Modulo per la presentazione delle osservazioni per i piani/programmi/progetti sottoposti a procedimenti di valutazione ambientale di competenza statale

ID: Codice procedura (ID_VIP/ID_MATTM): 12691

“Progetto di un impianto eolico denominato "Pitigliano" ubicato nei comuni di Pitigliano (GR) e Sorano (GR) costituito da 20 (venti) aerogeneratori di potenza nominale 7,0 MW per un totale di 140,0 MW con relative opere connesse ed infrastrutture indispensabili”

Immagine 1. Vincoli ex art. 136 del CBC dal PIT della Regione Toscana e zona approssimativa dove è progettato l'impianto industriale.

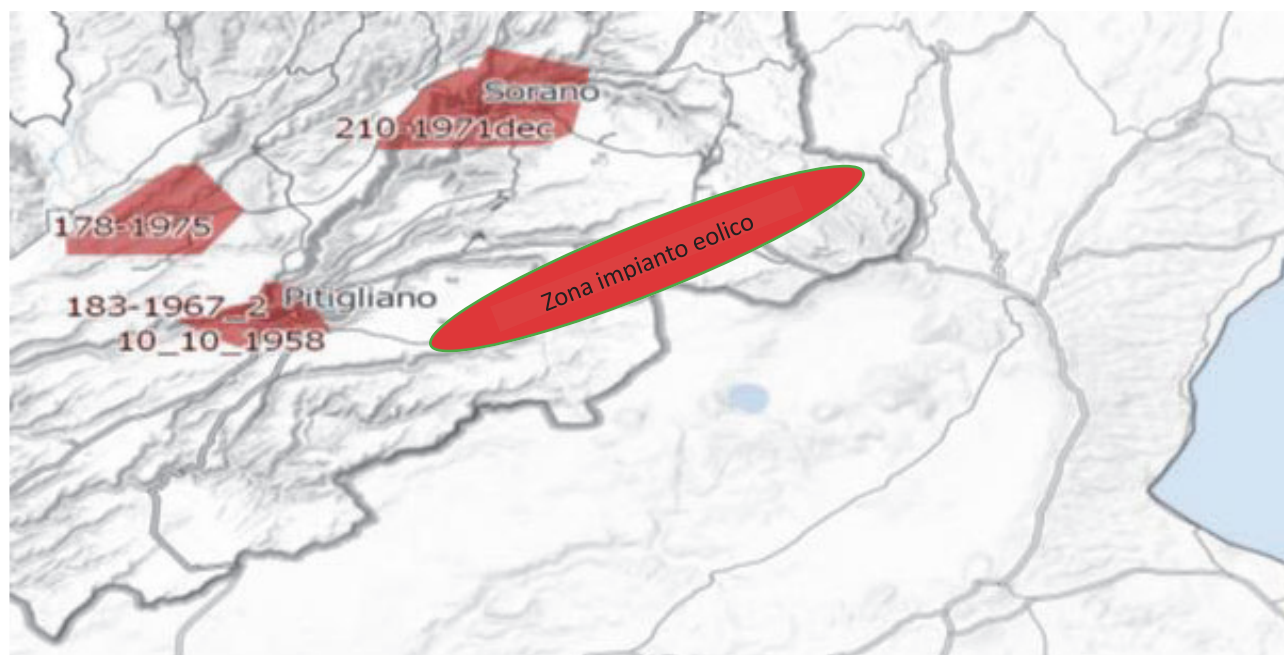
Al contrario si evidenzia che l'impianto eolico industriale citato non solo ricadrebbe con tutti e 20 gli aerogeneratori all'interno delle fasce di rispetto di 3 km dei due vincoli paesaggistici di notevole interesse pubblico esistenti nella Regione Lazio e con una parte di essi nel vincolo paesaggistico del centro abitato di Sorano (GR), quindi in aree non idonee all'installazione di impianti di energia rinnovabile. Addirittura, alcuni aerogeneratori sarebbero ubicati a poche centinaia di metri dai perimetri dei due vincoli paesaggistici laziali ex art 136 del CBC. (Nell'Allegato n. 3 sono riportate le immagini che illustrano in maniera dettagliata quanto affermato).

un'ulteriore incompatibilità con la tutela del Paesaggio.

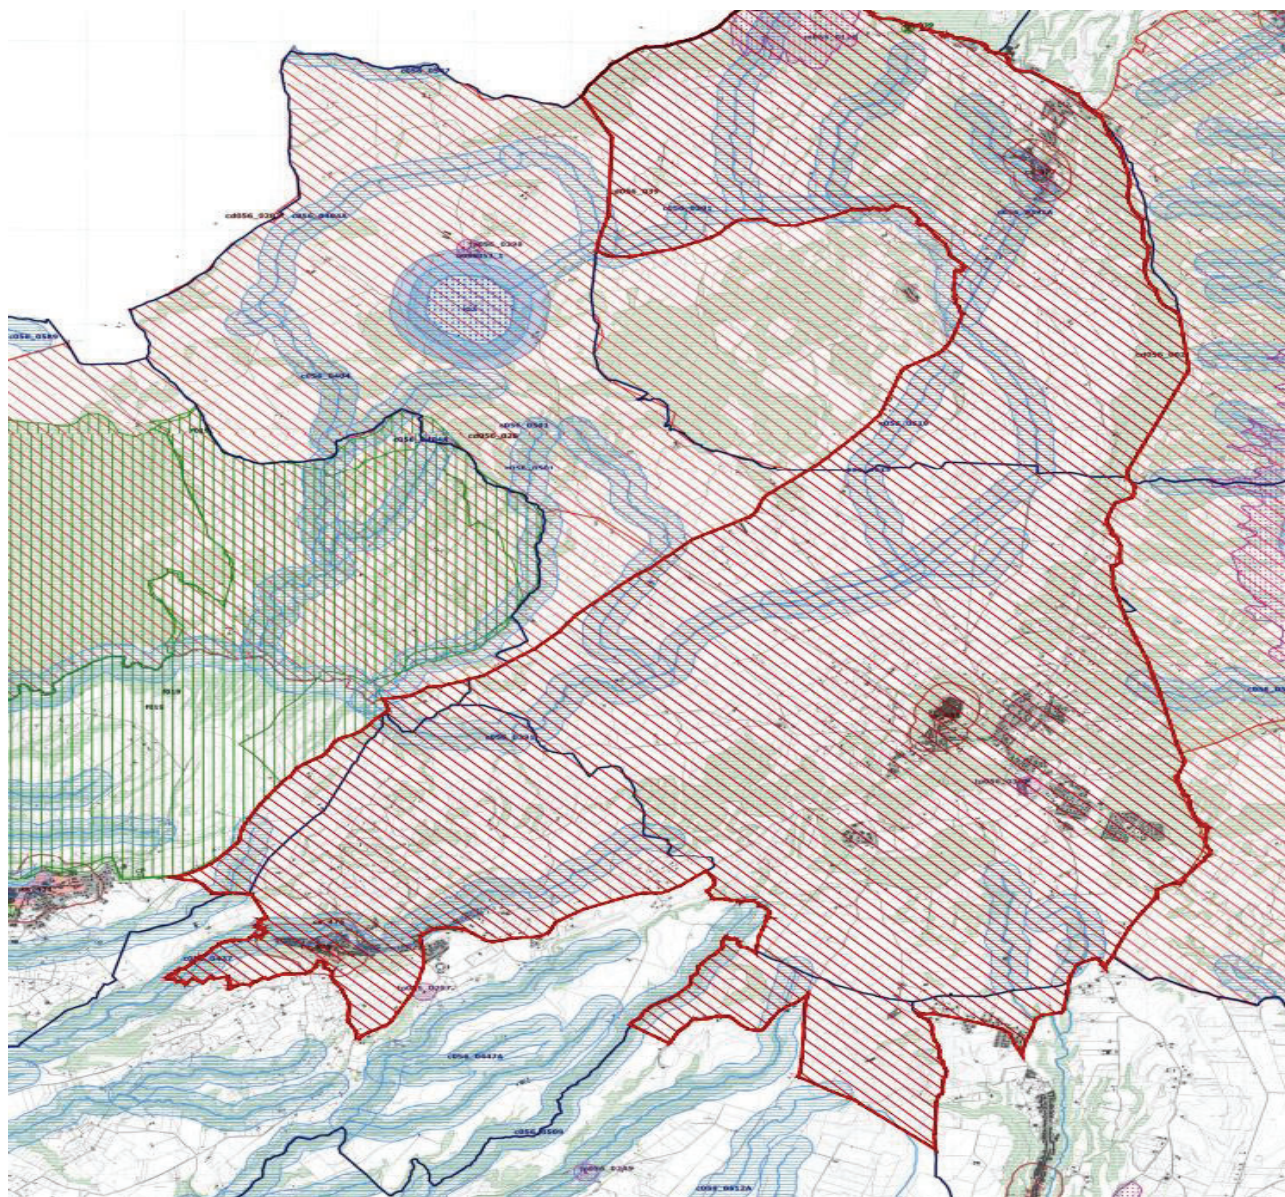
Come è illustrato nell'immagine si ribadisce che l'impianto industriale *Pitigliano* ricade completamente all'interno delle fasce di rispetto dei due vincoli di notevole interesse pubblico e lambisce quelle di un terzo vincolo e quindi come affermato dal Consiglio di Stato nelle sentenze citate, l'impianto è insediato in area non idonea ai sensi dell'art. 20 comma 8 lettera c quater del D.Lgs. n. 199/2021 e ss.mm.ii al contrario di quanto sostiene la proponente.

Si ricorda inoltre che il vincolo dell'*"Orlo della Caldera di Latera"* ha cucito insieme i due vincoli enunciati e già esistenti della *Conca del Lago di Bolsena* (D.M. 24.10.1960 e D.M. 22.05.1985) e la *Conca del Lago di Mezzano* e territorio circostante (DM 22.05.1976 "*Conca del Lago di Mezzano e territorio circostante*" e DM 22.05.1984 "*Selva del Lamone*") testimoniando, se ce ne fosse stato ancora bisogno, il notevole pregio paesaggistico di tutta l'area. Pregio paesaggistico arricchito dal valore naturalistico della confinante Riserva Naturale regionale *Selva del Lamone* con la sua Area Contigua e i vari siti *Natura 2000* e le due aree di importanza internazionale per gli uccelli, *IBA 099 Lago di Bolsena* e la *012 Selva del Lamone*. Inoltre, si segnala anche l'impatto sulle tradizioni agroalimentari con la zona DOC vino bianco di Pitigliano, del Pecorino Toscano DOP, dell'olio extravergine di oliva DOP Canino, la Lenticchia di Onano, il vino Aleatico e il fagiolo del Purgatorio di Gradoli e altri pregiati prodotti tipici locali del *Biodistretto del Lago di Bolsena* che comprende anche i comuni laziali interessati dall'impianto industriale.

Immagine 3. Cumulo di una parte di impianti eolici, fotovoltaici e geotermici industriali in progettazione ed esistenti intorno all'eolico industriale *Pitigliano*.

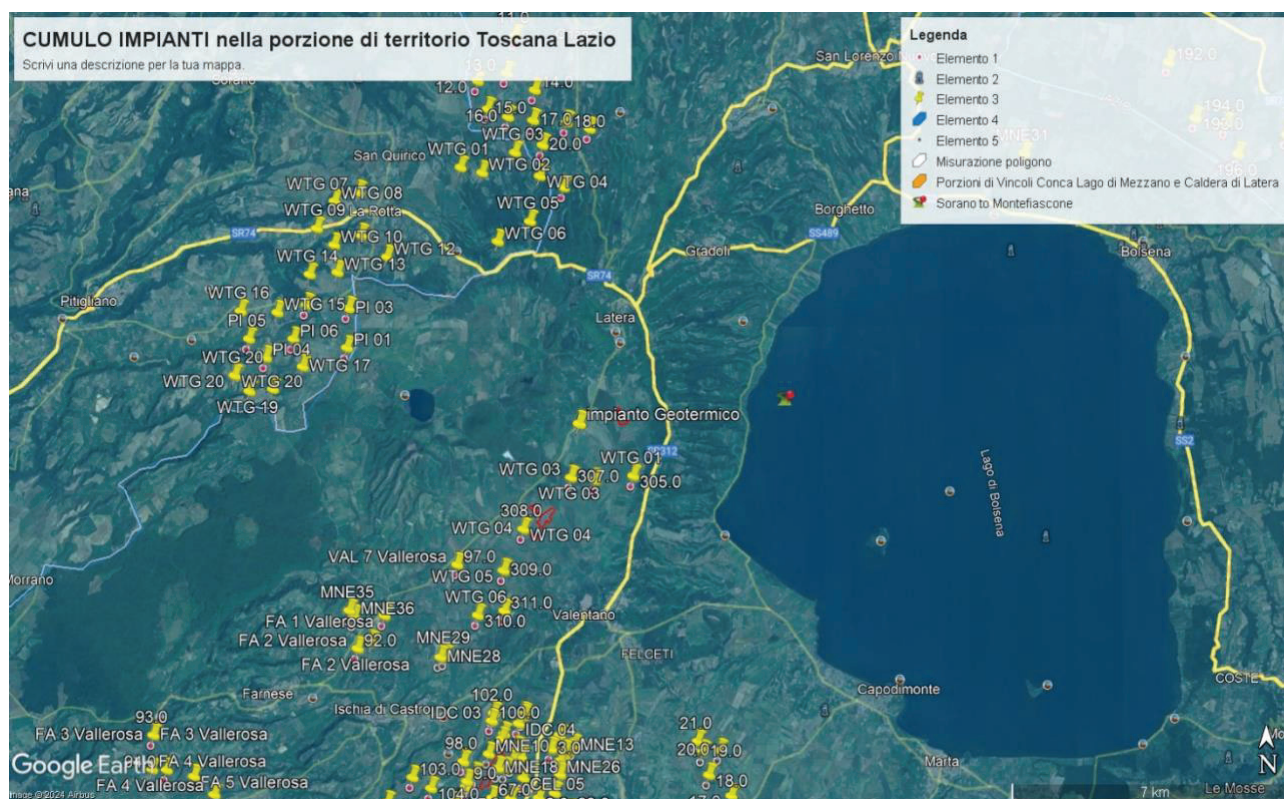
scale di studio (vasta, intermedia e di dettaglio...". Le analisi debbono non solo definire l'area di visibilità dell'impianto eolico industriale, **ma anche il modo in cui l'impianto viene percepito all'interno del bacino visivo.** Le analisi visive debbono inoltre tenere in opportuna considerazione **gli effetti cumulativi derivanti dalla presenza di più impianti".** Nella Relazione Paesaggistica e nello Studio di Impatto Ambientale prodotte dalla proponente come già evidenziato è stato ignorato il vincolo paesaggistico di notevole interesse pubblico ex articolo 136 del Codice dei Beni Culturali "*Ambito paesaggistico, geologico e geomorfologico dell'Orlo della Caldera di Latera ...*" Non vengono nemmeno citati gli impianti eolici in progetto al MASE, il *Rempillo* (6 aerogeneratori) e un altro in verifica amministrativa di 14 aerogeneratori e 72,6 MW. Ad oggi nei territori di Pitigliano, Sorano e in quello limitrofo potenzialmente potrebbero essere insediati 40 aerogeneratori alti 200 metri e larghi 170. Ma la Proponente si guarda bene dal citare gli altri impianti che creerebbero il cumulo e quindi maggiore impatto. Infatti, sul territorio della *Città del Tufo* (Sorano e Pitigliano) impatterebbero anche l'impianto eolico *Montarzo* di Onano con 13 aerogeneratori dalle dimensioni ricordate, l'altro eolico industriale nel territorio di Valentano con sette aerogeneratori (stesse dimensioni), gli impianti di Farnese con un minieolico di 3 Torri alte 60 metri già installate in località *Poggio del Crognolo* e l'impianto eolico industriale *Vallerosa* (7 aerogeneratori alti 200 metri e larghi 158 metri) in procedura VIA presso la Regione Lazio. Inoltre, altri impianti del minieolico già presenti a Valentano, Cellere e Piansano e due progetti eolici industriali con le stesse dimensioni (200 m x 170 m) nel Comune di Ischia di Castro. La valutazione del cumulo non prende in considerazione neanche gli impianti industriali di fotovoltaico e agrivoltaico in progetto a Farnese, Valentano, Ischia di Castro, Cellere e neppure l'impianto geotermico in procedura VIA al MASE, progettato nella *Caldera di Latera*. Quindi è stata effettuata una valutazione del potenziale impatto cumulativo non veritiera a dispetto di quanto affermato dalla Proponente che sostiene di aver preso in

considerazione uno spazio di 10 km intorno al suo impianto per gli impatti che si creerebbero.

IMMAGINE n 2. Mappa eolici elaborata dall'Associazione Amici della Terra. La mappa evidenzia il cumulo degli impianti tra Lazio e Toscana.

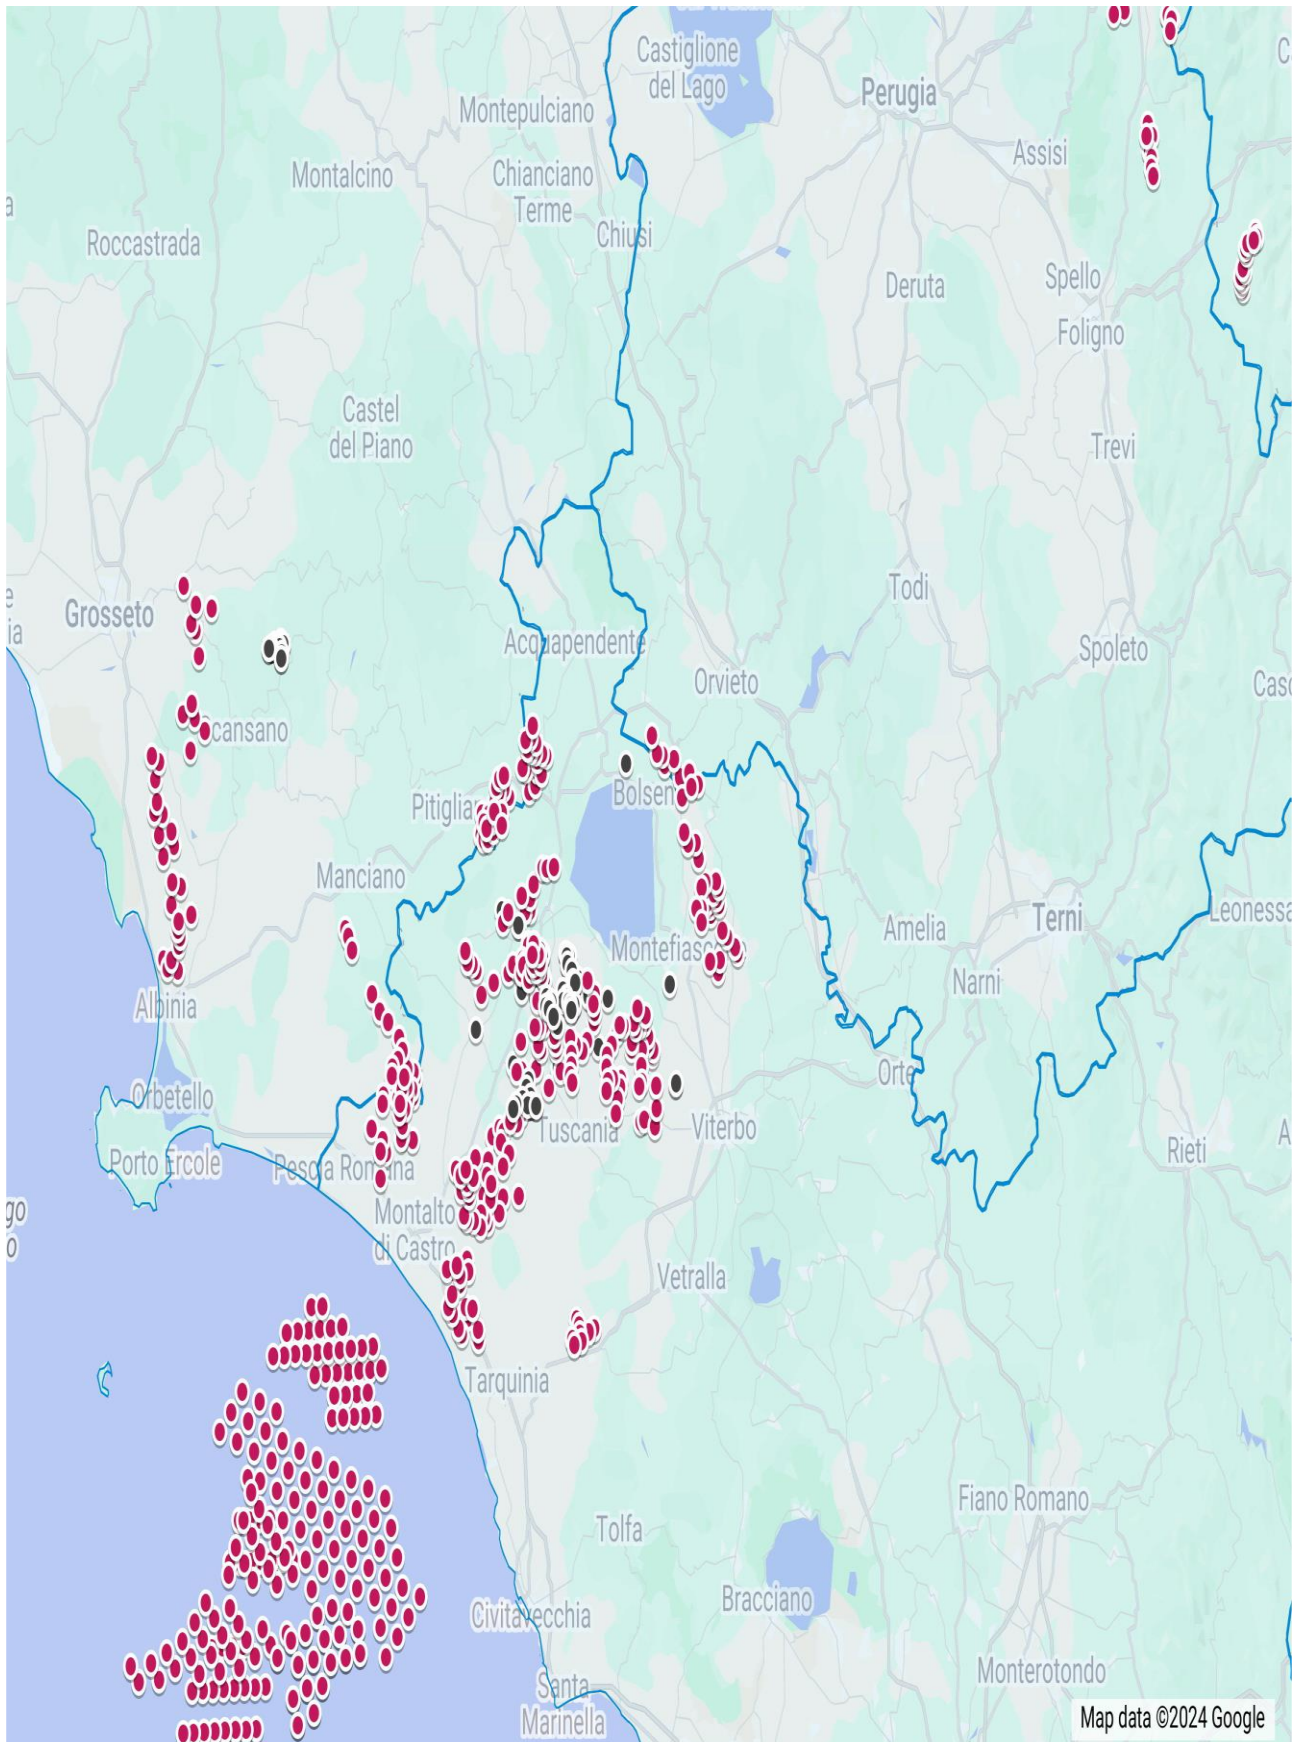
Riguardo al cumulo degli impianti FER, le mappe prodotte dalla proponente riguardano, come già evidenziato, soltanto una parte molto piccola degli impianti FER dell'area intermedia e vasta e in particolare di quelli eolici che contribuiscono a creare un notevole cumulo e la saturazione del territorio tosco laziale. Riguardo al cumulo dei soli impianti eolici si riporta la mappa dell'intervisibilità degli impianti eolici elaborata dall'associazione nazionale *Amici della Terra*.

IMMAGINE n. 4 Mappa della intervisibilità degli impianti eolici elaborata dall'Associazione nazionale Amici della Terra. La mappa non è aggiornata comunque rende molo bene dell'enorme impatto visivo creato dal cumulo degli impianti.

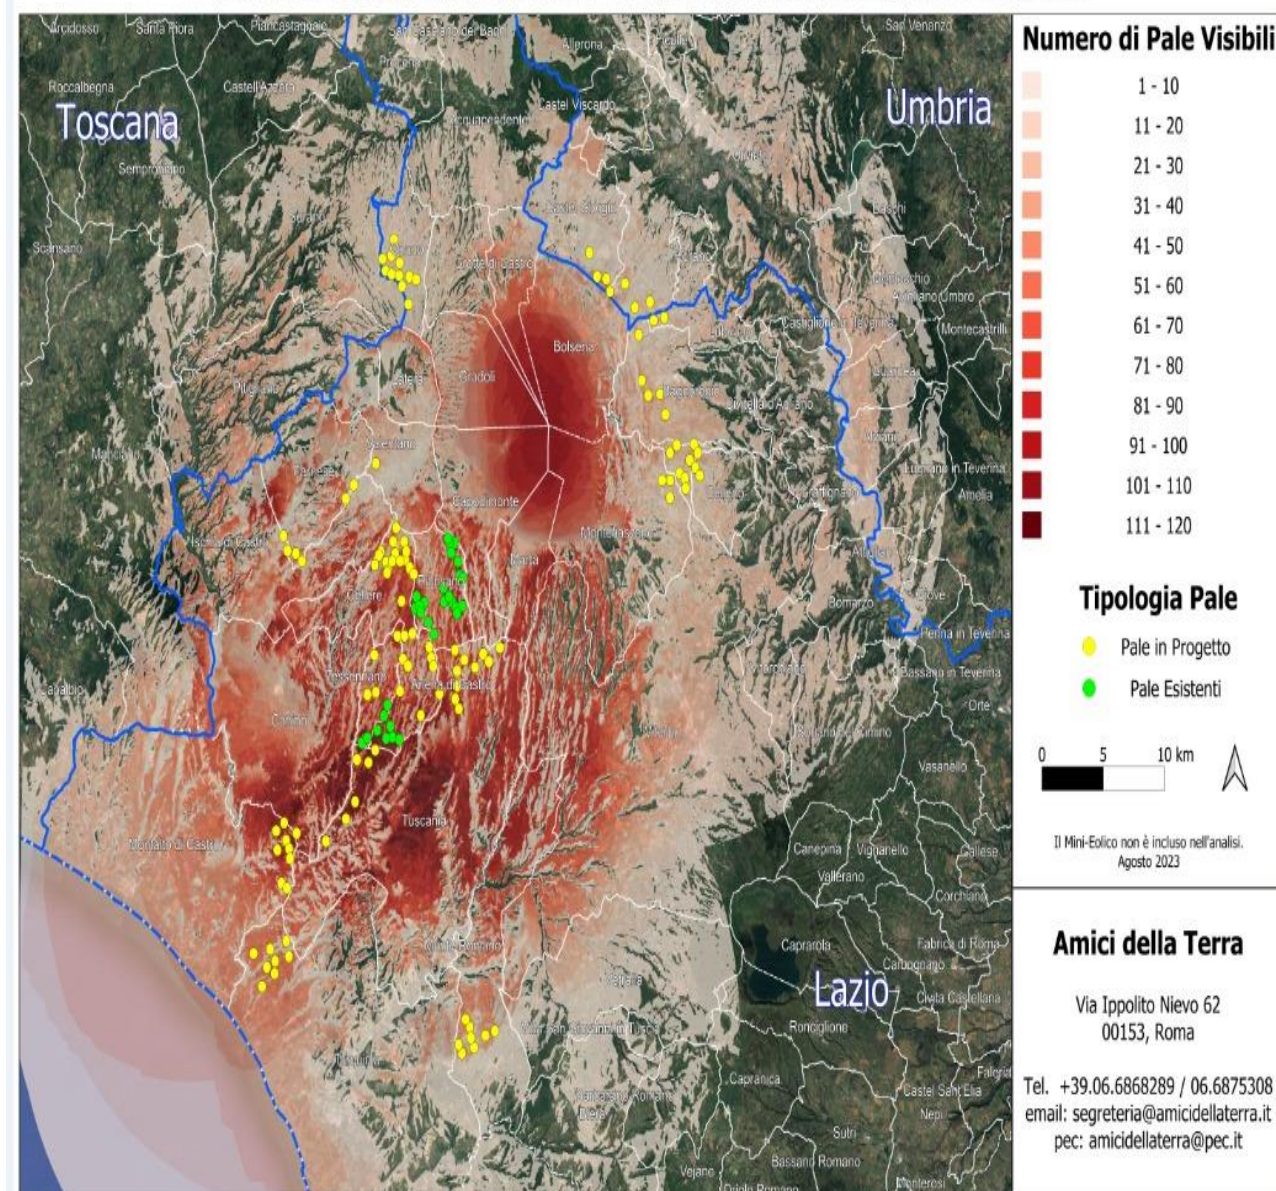
Se agli impianti eolici rappresentati qui sopra, che non comprendono né l'impianto eolico *Pitigliano* né le altre 14 pale del progetto eolico in verifica amministrativa sempre nel territorio di Pitigliano, si aggiungono le migliaia di ettari (7000 finora) di territorio occupato dagli impianti fotovoltaici e agrivoltaici e dalle altre tipologie appare chiaro il numero spropositato degli impianti FER nella Toscana meridionale e nella Tuscia.
